Dotyczy: przetargu nieograniczonego pn.: „pierwszy etap przebudowy holu, klatki schodowej, sali wystawowej i synagogi oraz pomieszczeń towarzyszących w budynku ŻIH przy ul. Tłomackie 3/5 w Warszawie na potrzeby wystawy stałej poświęconej grupie Oneg Szabat i archiwum Ringelbluma.”

Odpowiedzi na zapytania do treści SIWZ.

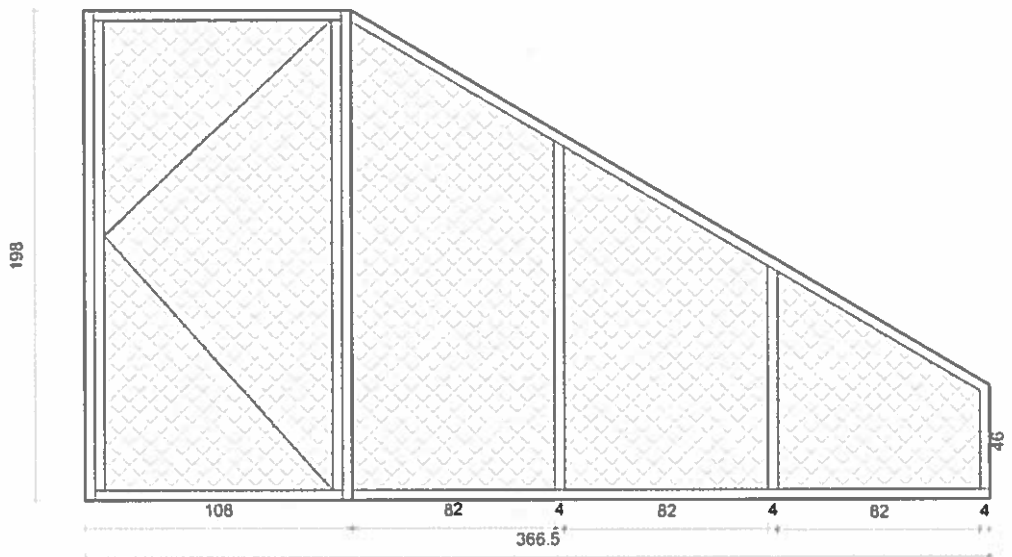
Ad. 16. Zestawienie wymiarów stolarki drzwiowej i krat stalowych:

1. krata przy synagodze -prawa- 98,7x249 – wg rysunków rozwinięć;
2. drzwi -spocznik 1 – otwór istn. 98,3x258,2 + wymiar docelowy po likwidacji stopnia o wys. + 12,7;
3. drzwi - spocznik 2 - 100x204 + stopień 23,4;
4. drzwi ewakuacyjne mała sala - 95x246.

Wszystkie drzwi wykonane jako licowane z płaszczyzną ściany w której się znajdują.

Ościeżnica aluminiowa, wielokomorowa, o wyjątkowo dużej sztywności, ukryta jest w ścianie i pomalowana na kolor ściany staje się całkowicie niewidoczna otwierana do środka przy zachowaniu wizualnego efektu licowania ze ścianą. Z ukrytymi wszystkimi elementami uzupełniającymi system tj. zamka magnetyczno-mechanicznego, zawiasów regulowanych w 3 płaszczyznach - 3D, samozamykacza, uszczelki samoopadającej. Skrzydło drzwiowe w konstrukcji ramy aluminium anodowanego pokrytego panelem pokrytym tynkiem identycznym jak ściana na której się znajdują; wizualny efekt gładkiej powierzchni. Szerokość przejścia min. 90 cm, klamki systemowe stalowe.
